ACTA DE INSPECCION

CERTIFICAN: Que desde el uno de octubre al treinta y uno de diciembre de dos mil doce, se personaron, al menos uno de los inspectores y de acuerdo al horario laboral, en la Central Nuclear de Cofrentes, radicada en Cofrentes (Valencia) que cuenta con Autorización de Explotación concedida por el Ministerio de Industria, Turismo y Comercio el diez de marzo de dos mil once.

Que el objeto de la inspección era la realización de las actividades trimestrales de inspección de acuerdo a los procedimientos del Sistema Integrado de Supervisión de Centrales (SISC) correspondientes a la inspección residente.

Hoja 7, 8 y 9 Alineamiento de equipos

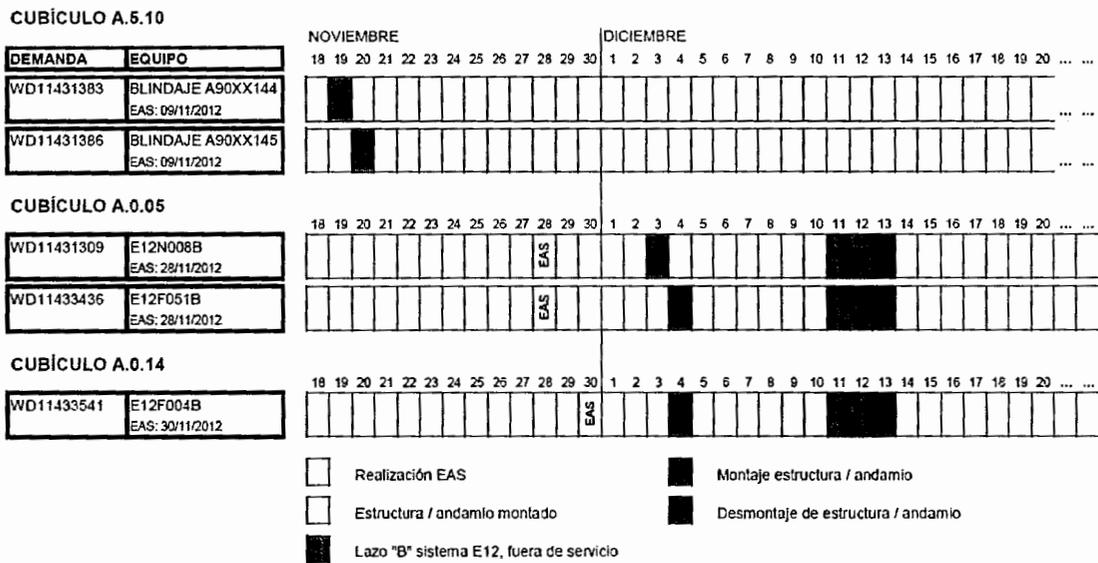
En referencia a los errores detectados en el procedimiento PC 040, indicar que está abierta la AC-13/00036 para revisar dicho procedimiento y corregir dichos errores.

Respecto a las observaciones realizadas sobre el montaje de los andamios y estructuras temporales en cubículos A.5.10, A.0.05 y A.0.14 se puede garantizar que la instalación de estructuras temporales en las dos divisiones del sistema E12 se dio en las condiciones más seguras en las que esta situación puede producirse, es decir:

Que no obstante lo anterior se ha establecido un plan de actuación para que las implicaciones operativas de los trabajos para montaje de andamios y estructuras temporales, se detallen con mayor profundidad en la cumplimentación de los anexos 3 y 4 del PG 040, y de ese modo queden recogidas en los formatos el conjunto de medidas compensatorias adoptadas, en caso de ser necesario la existencia de andamios sobre más de un tren de un sistema de seguridad o cualquier otra interferencia sobre estructuras, sistemas y componentes afectados relacionados con la seguridad.
